Deze Product-News 2005-3 informeert u over belangrijke, technische wijzigingen aan onze producten.

1. Stookoliebranders OES 150 LE(V)

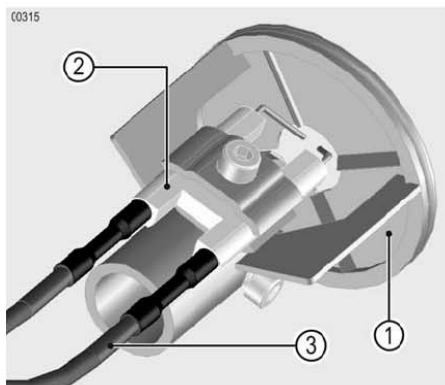
De twee, afzonderlijke, electrodes werden vervangen door één « electrodenblok ». Deze wijziging werd doorgevoerd in de productie, eind juli. Sindsdien vindt u op elke verpakking van de brander een rood etiket "bloc" om aan te geven dat het over een nieuw model gaat.

Deze aanpassing heeft ook nog andere veranderingen als gevolg, zoals op de verstuurlijijn (model met voorverwarming), de verbrandingskop en de hoogspanningskabels.

Opgelet: Deze nieuwe onderdelen kunnen énkél worden toegepast op de gewijzigde **brander-modellen, "bloc"**.

Omschrijving	Artikelnr
1	Verbrandingskop FKS 10 (bloc)	108916
	Verbrandingskop FKS 20 (bloc)	108917
	Verbrandingskop FKS 40 (bloc)	108918
2	Blok electroden	108903
3	Lange hoogspanningskabel (2x)	107158
4	Verstuurlijijn – voorverwarming FKS 10 (bloc)	108930

2. GVR 140 Condens

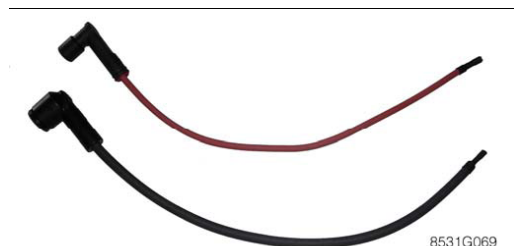
Het bedieningsbord van de GVR 140 Condens onderging enkele wijzigingen zodat de installateur gemakkelijker de verbrandingsanalyse kan uitvoeren.

Er werden extra vasthechtings-haakjes toegevoegd op het bedieningsbord.

Dankzij deze haakjes kunt u het bedieningsbord half kantelen en vastzetten. Zo kunt u de rookgasvoeler aanbrengen en de controle van de ketel afwerken.

3.2. Ontstekingskabel

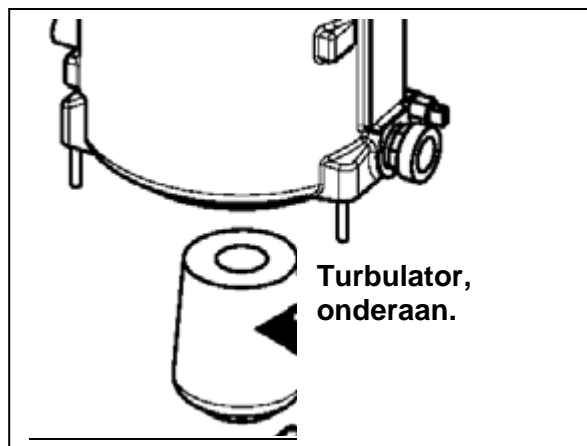
Er wordt een nieuwe ontstekingskabel, met diameter van 7 mm, toegepast alsook een nieuwe verbinding ter hoogte van de ontsteking. Dit verbetert aanzienlijk de ontsteking.

Deze wijziging is toegepast in de productie, vanaf juli 2005.

3.3. Turbulator

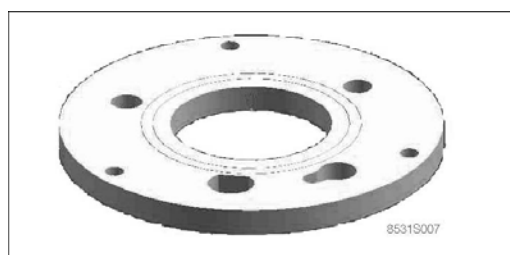
Voortaan kan de turbulator ook als afzonderlijk onderdeel worden besteld.

Ketel - 25 kW – DPSM 3025 :
Code 0307321
